PROPUESTA DE DICTAMEN TÉCNICO

INFORME INFORME SOBRE LA SOLICITUD DE EXENCIÓN DE LA IMPLANTACIÓN DE LA PROTECCIÓN PASIVA CONTRA INCENDIOS HOMOLOGADA RF60 EN LA ZONA DE FUEGO EL-11-01 DE LAS UNIDADES I Y II DE LA CENTRAL NUCLEAR ALMARAZ

Solicitud de exención de la implantación de la protección pasiva contra incendios homologada RF60 en la zona de fuego EL-11-01 de las unidades I y II de la central nuclear Almaraz.

- Escenarios de incendio en la sala EL-11

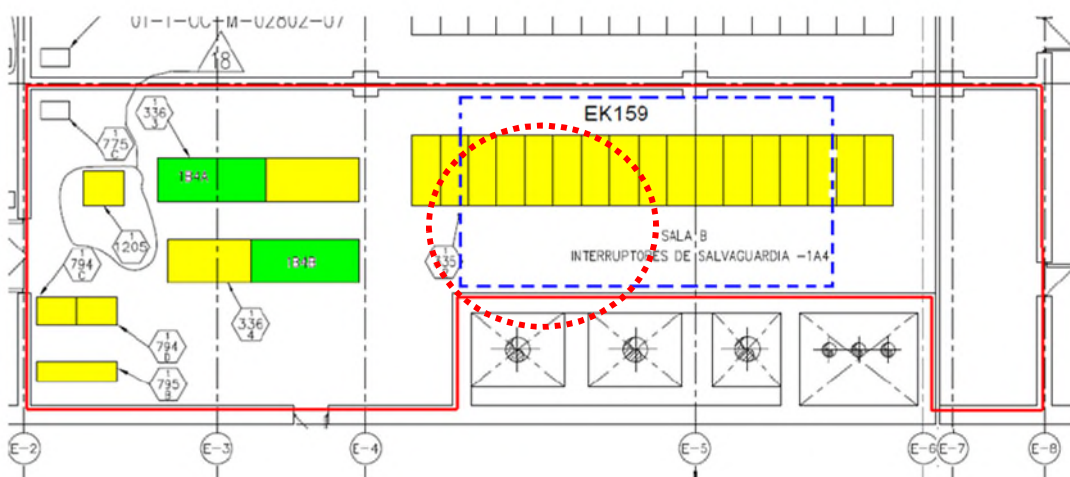
En este apartado se definen los escenarios de incendios en la sala EL-11 y los equipos que se podrían perder en caso de incendio. En la sala EL-11 se pueden dar los siguientes sucesos iniciadores, de acuerdo con los resultados del Informe de licencia para la transición a la NFPA-805 (documento SL-09/023):

Desde un punto de vista probabilista, el análisis se realiza por orígenes de incendio, analizando los efectos de la propagación del incendio (escenarios) en esa región. En el caso de un incendio en el área de fuego EL-11-01, se consideran los orígenes situados en la región cuya propagación del incendio pueda producir daños a los cables de los equipos para los que se solicita la exención, cables situados entre las cabinas de la barra 1A4 y la pared Este del área de fuego (circulo en rojo de la figura de abajo); en adelante se denominará “región de análisis”.

En la región de análisis se encuentran bandejas y conduit para las funciones identificadas anteriormente de los sellos pasivos, y que se describen a continuación:

- Disparo automático de las BRR (Barrera Térmica):
 - Unidad 1: El transmisor **CCN1-FT-3445**: BK4601/02/04
 - Unidad 2: Los transmisores **CCN2-FT-3441** (BK4613), **CCN2-FT-3445** (BK4108, BK4110, BK4608) y **CCN2-FT-3449** (BK4613).

- La válvula **CCN1-HV-3477B** (BK4601, BK4602, BK4604) (Barrera Térmica).
